**DIPLOMOVÁ
PRÁCE**

**STAVEBNĚ TECHNOLOGICKÝ PROJEKT
DOMOV PRO SENIORY, BOR
1 POSOUZENÍ PŘEDANÉ PROJEKTOVÉ
DOKUMENTACE**

BC. MARTIN KROUFEK

Obrázek 1: Výsek půdorysu střechy [zdroj PD]

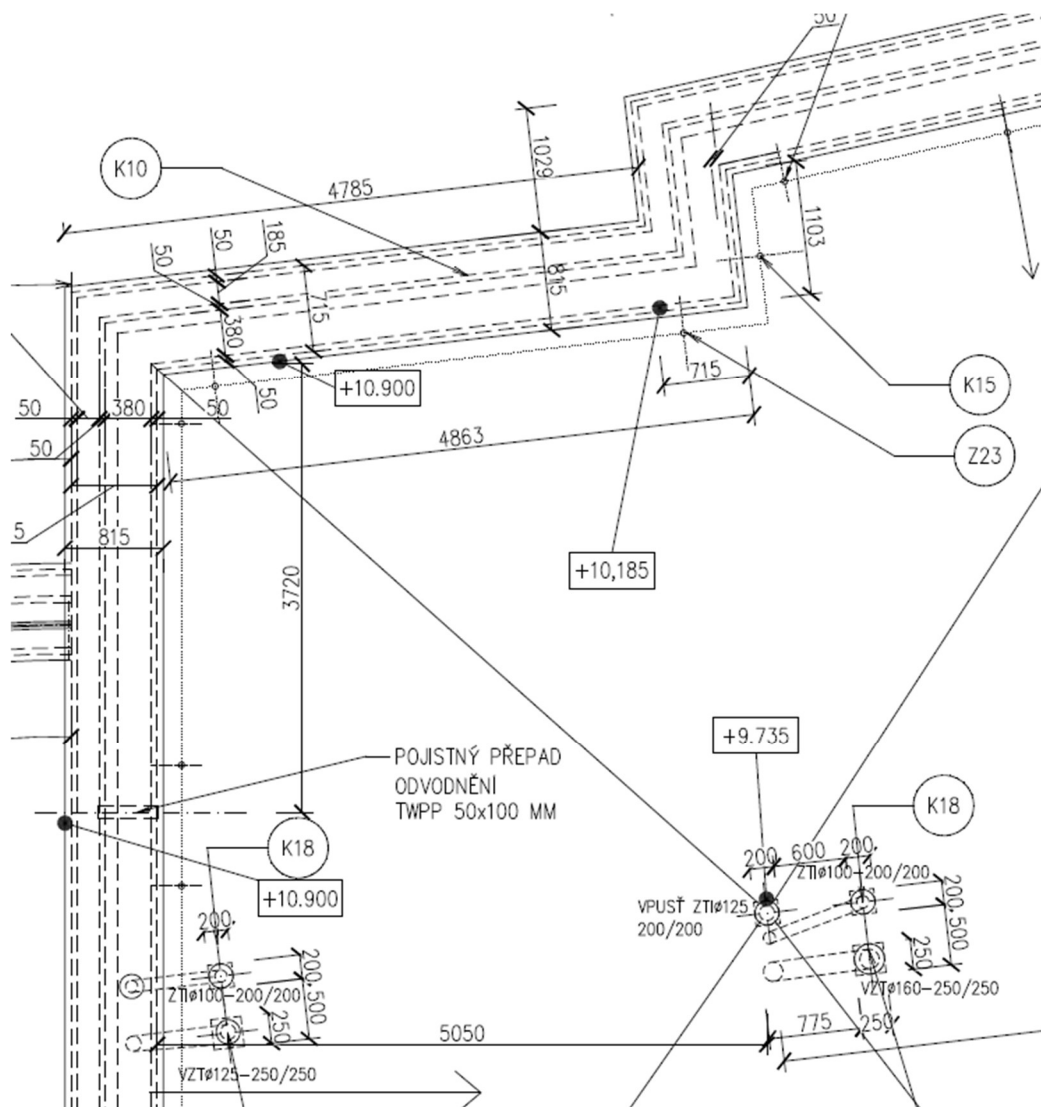
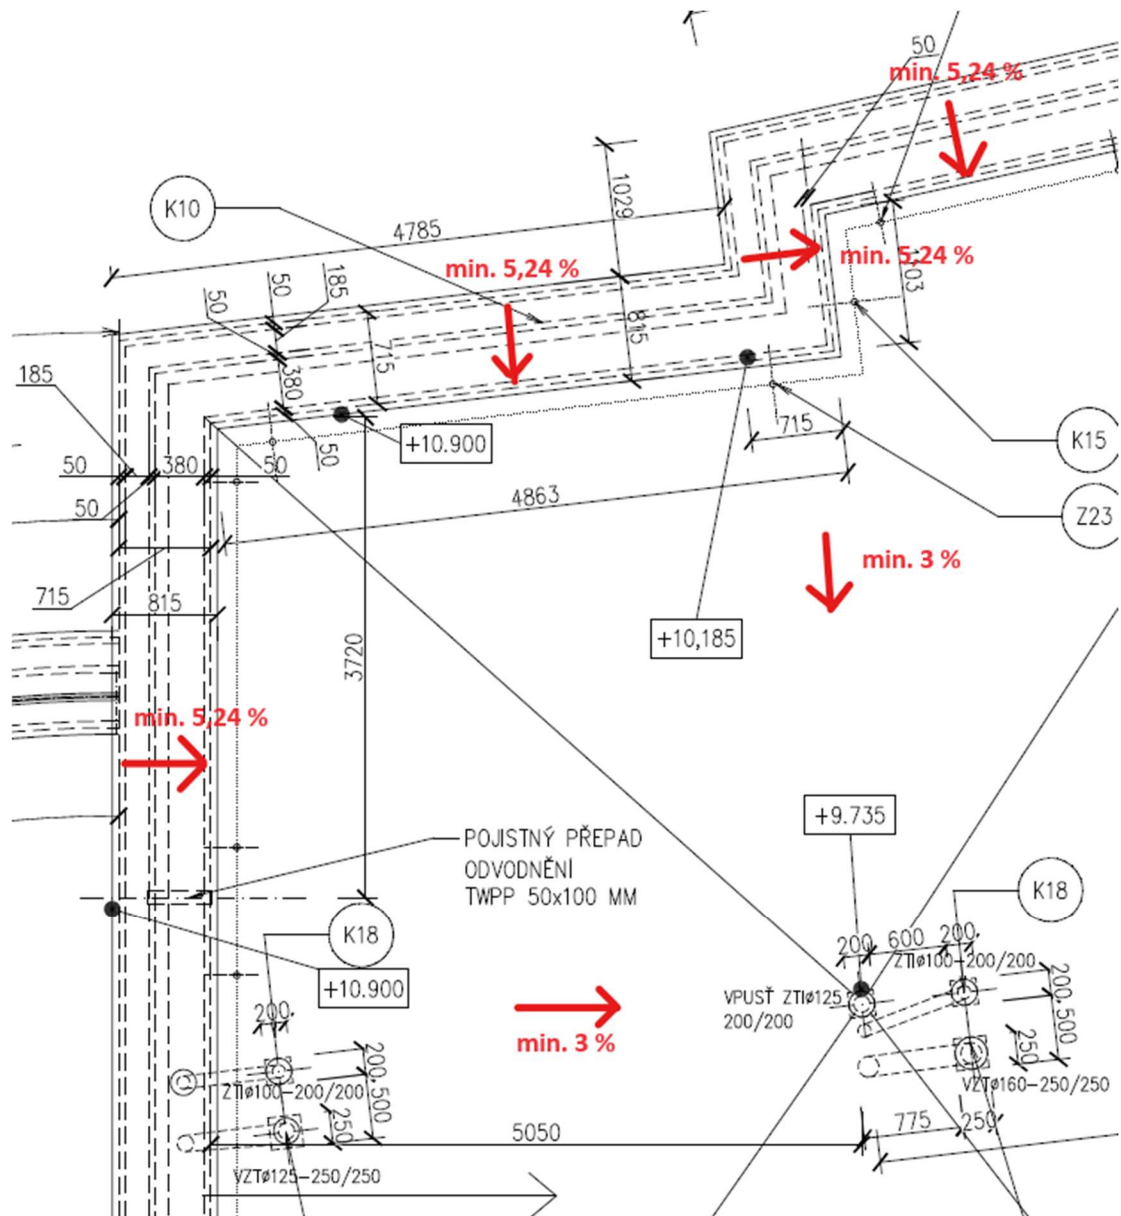
Ve výkresech půdorysu střechy a řezech objektu není uveden sklon ploché střechy a sklon atikových plechů. Ve výkresech řezů a půdorysů jednotlivých podlaží není uveden sklon u balkonů a lodžii. Obecně je uvedeno pouze výškové řešení vzhledem k $\pm 0,000 = 1.NP$. Z výkresu střechy je patrný pouze směr spádování do odtokové vpusti.

Navržené řešení: Zakreslení šipek do příslušných výkresů ve směru spádu, označení sklonu procenty (stupni). Minimální sklon dle ČSN 73 1901-1 Navrhování střech – Část 1: Základní ustanovení [13].

- Plochá střecha – doporučení min. 3 %
- Krytí atik – min. $3^\circ = 5,24\%$
- Balkóny, lodžie – doporučení 1 % – 2 %

Obrázek 7: Výsek řezu A-A', detail založení 1.NP [zdroj PD]

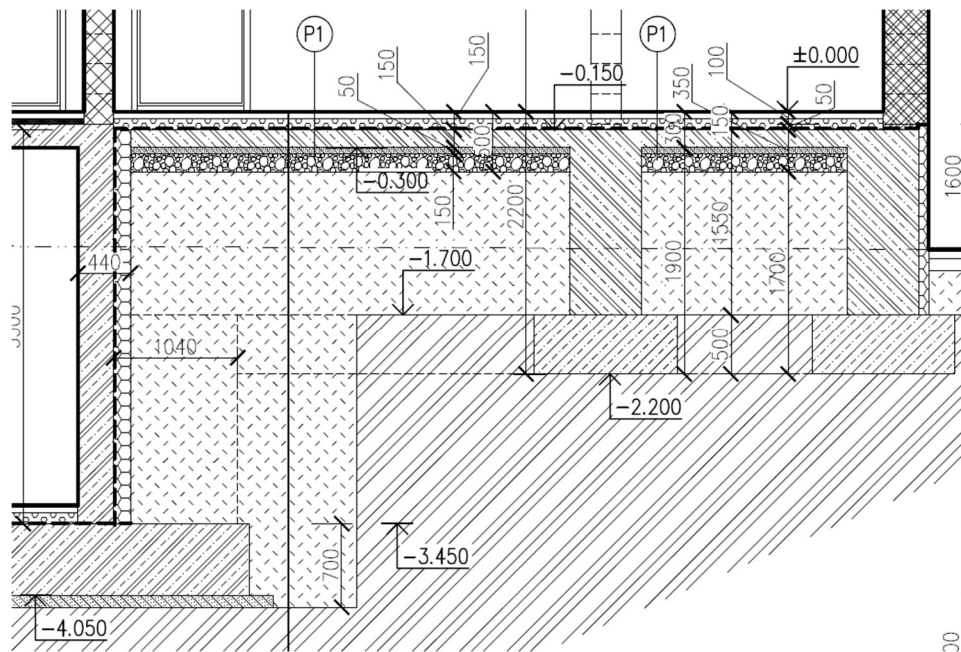
Objekt je založen ve dvou výškových úrovních. Cca 80 % plochy 1.NP je podsklepeno. Způsob založení 1.PP je řešen pomocí základové desky typu „bílá vana“ tl. 600 mm. 1.NP je založeno na základových pasech z prostého betonu a železobetonu. Na základových pasech je následně realizována železobetonová podkladní deska (C 25/30 + KARI 100x100x8). Autor chybně značí tuto konstrukci jako „základovou desku“.

Navržené řešení: Dle ČSN EN 1997-1 Eurokód 7: Navrhování geotechnických konstrukcí – Část 1: Obecná pravidla [14] se nejedná o základovou konstrukci. Návrhem je přejmenování konstrukce na podkladní železobetonovou desku.

- (P1)
- CELOPLOŠNĚ LEPENÁ VINYLÓVÁ PODLAHA TARKETT 5 MM
 - VYROVNÁVACÍ STĚRKA 5 MM
 - BETONOVÁ MAZANINA B C16/20 + SÍŤ 150/6x150/6 50 MM
 - TEPELNÁ IZOLACE DESKY KINGSPAN THERMA TR 26FM TL. 80 MM
 - HYDROIZOLACE A IZOLACE PROTI PRONIKÁNÍ RADONU Z PODLOŽÍ ELASTEK 40 SPECIAL MINERÁL 4 MM-2x
 - PENETRAČNÍ NÁTĚR **PODKLADNÍ**
 - ~~ŽELEZOBETONOVÁ ZÁKLADOVÁ~~ DESKA B C 25/30 + SÍŤ 100/8x100/8 150 MM
 - PODKLADNÍ BETONOVÁ MAZANINA B C 12/15 50 MM
 - HUTNĚNÝ ŠTĚRKOPÍSKOVÝ PODSYP 150 MM
 - NÁSYP ZE STÁVAJÍCÍ ZEMINY
 - HUTNĚNÁ STÁVAJÍCÍ PLÁŇ

Obrázek 13: Výsek řezu B-B', detail schodiště [zdroj PD]

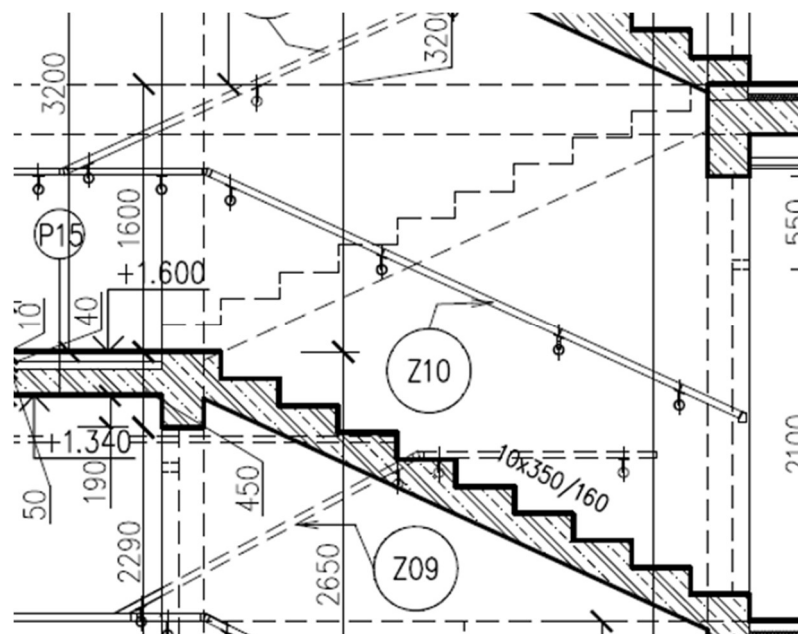
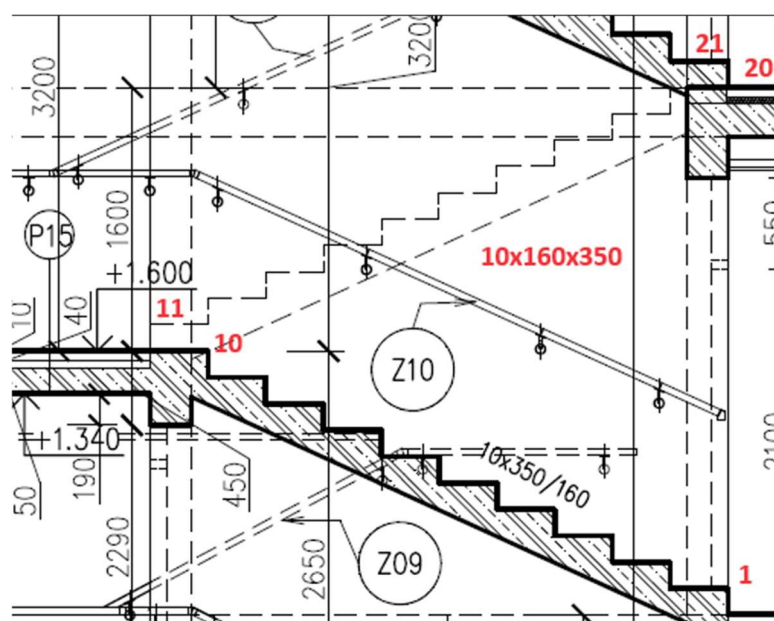
Ve výkresech řezů a půdorysů objektu není číslován první a poslední schod v rameni schodiště. Chybí popis rozměrů schodiště vždy v rameni za výtahem. V následním rameni je text popisu prohozený.

Navržené řešení: Doplnění číslování schodišťových stupňů, doplnění rozměrů ramene schodiště dle ČSN 01 3420 Výkresy pozemních staveb – Kreslení výkresů stavební části [15].

Obrázek 15: Výšek řezu A-A', detail stropní konstrukce 1.PP [zdroj PD]

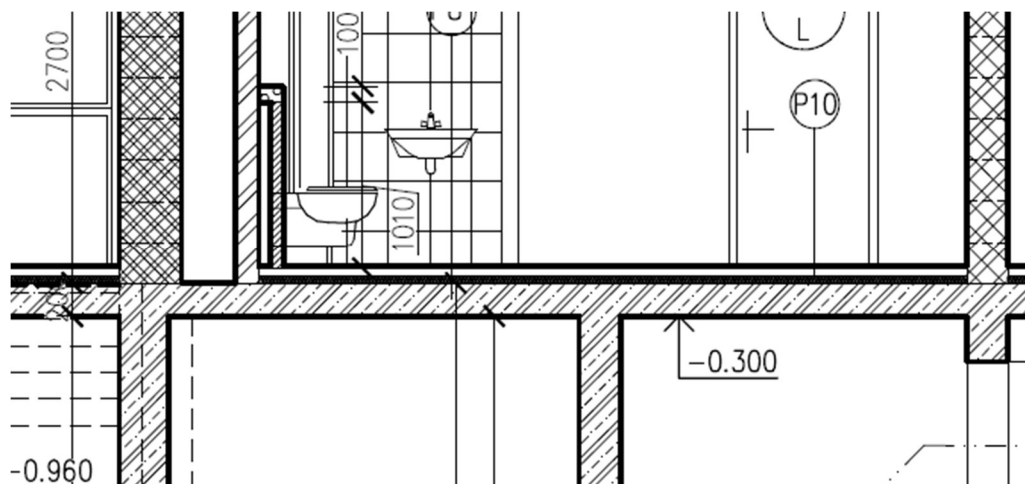
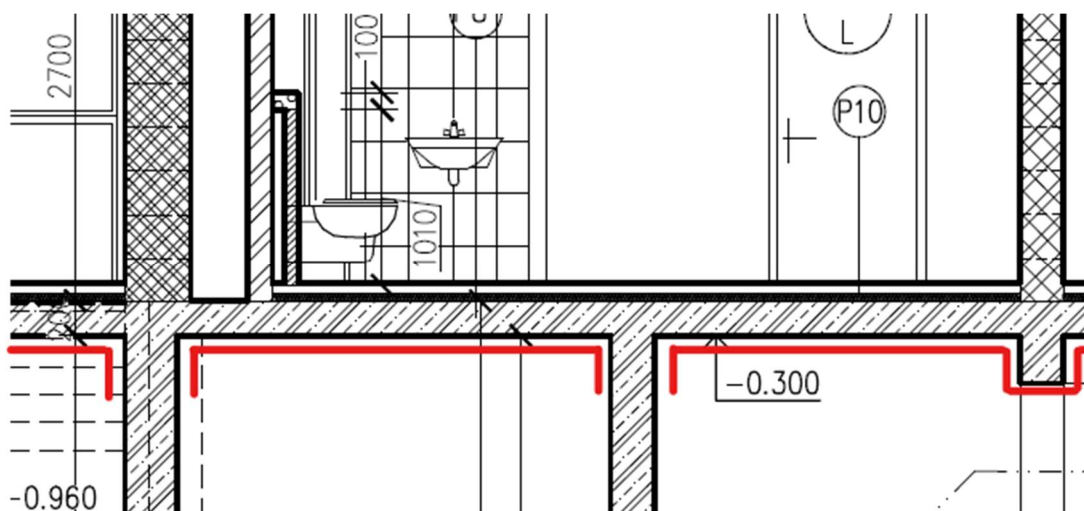
Pro suterénní prostory 1.PP je navrhovaná vnitřní teplota prostředí 10 °C resp. 15 °C. V obytných místnostech a místnostech se sociálním zařízením v 1.NP je navrhovaná teplota 20 °C resp. 25 °C. Dělicí stropní konstrukce není však nijak tepelně izolována. Především v otopné sezóně tak bude docházet k velikým tepelným ztrátám směrem do suterénu.

Navržené řešení: Zaizolování stropní konstrukce (včetně svislých konstrukcí do výšky 600 mm od stropu) minerální izolací v min. tloušťce 80 mm. Volba materiálu především z důvodu požární bezpečnosti. V místech, kde není 1.NP podsklepeno obsahuje již souvrství podlahy tepelnou izolaci typu PIR o tloušťce 80 mm.

Obrázek 17: Výsek řezu C-C', detail suterénní stěny [zdroj PD]

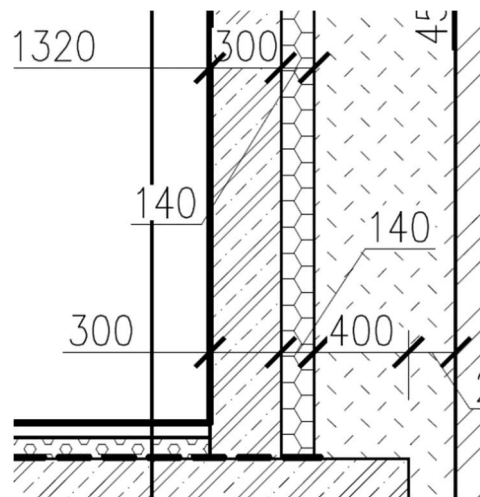
V prostorách 1.PP je vnější izolace objektu v přímém kontaktu se zeminou ze zpětných zásypů. Časem tak může dojít k degradaci a poškození izolačních desek. Jako lepicí hmota na tepelnou izolaci je navržena asfaltová stěrka, která však dle výrobce neslouží jako lepicí hmota nýbrž jako hmota pro utěšňování staveb pod úrovní zeminy.

Navržené řešení: Do souvrství suterénních stěn je nutné dodat separační a ochranou vrstvou ve formě nopové fólie a netkané textilie z polypropylenu, 300 g/m². V případě použití asfaltové stěrky je nutné dodržovat postup výrobce [16], podle kterého je nutné na čerstvou těsnící vrstvu stěrky položit ochranou a kluznou textilií a následně vyrovnat. Pro lepení izolačních desek je vhodnější použít cementové lepidlo, popř. polyuretanovou lepicí pěnu.

Krycí – polymercementový můstek + štukování
 Nosná – železobetonová stěna, vodostavební beton s výztuží C30/37, "bílá vana", tl. 300 mm
 Přípravný nátěr podkladu – asfaltová emulze
 Hydroizolační – 2x asfaltový pás GLASTEK 40 SPECIAL MINERAL
 Těsnící – asfaltová stěrka COMBIFLEX C2 + ochranná a kluzná fólie
 Lepící – cementové lepidlo/PU lepící pěna
 Izolační – DEKPERIMETR tl. 140 mm
 Ochranná – nopová fólie
 Ochranná – netkaná textilie z polypropylenu, 300 g/m²

Obrázek 22: Výsek půdorysu 1.NP, místnost 135 [zdroj PD]

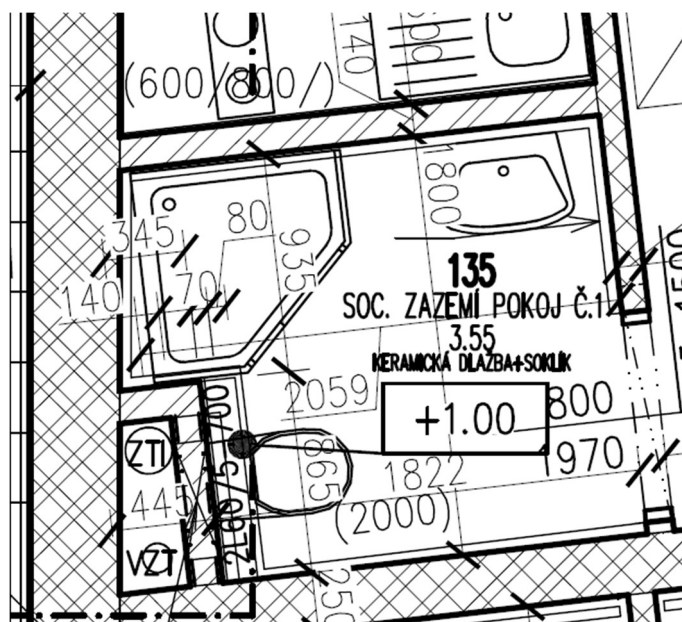
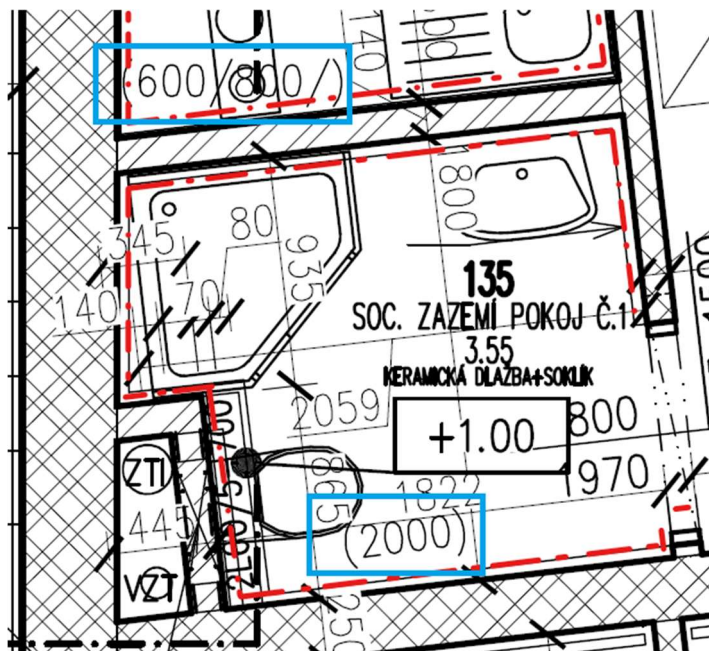
Ve výkresové části je zakresleno a uvedeno, že povrchy stěn v místnostech se sociálním zařízením a povrchy stěn nad kuchyňskou linkou budou provedeny z vápenocementové omítky. V D technické zprávě je naopak napsáno, že stěny v těchto prostorách budou obloženy keramickými obklady. Tomu odpovídá i uvedení výšky obkladů ve výkresech.

Navržené řešení: Do prostor koupelen, sociálních zařízení, kuchyně je vhodné umístění keramických obkladů. Výška obložení se v prostorách domova pro seniory řídí dle ČSN 73 4108 Hygienická zařízení a šatny [17]. Správné zakreslení obkladů dle ČSN 01 3420 Výkresy pozemních staveb – Kreslení výkresů stavební části, je jednou velmi tlustou čerchovanou čarou.
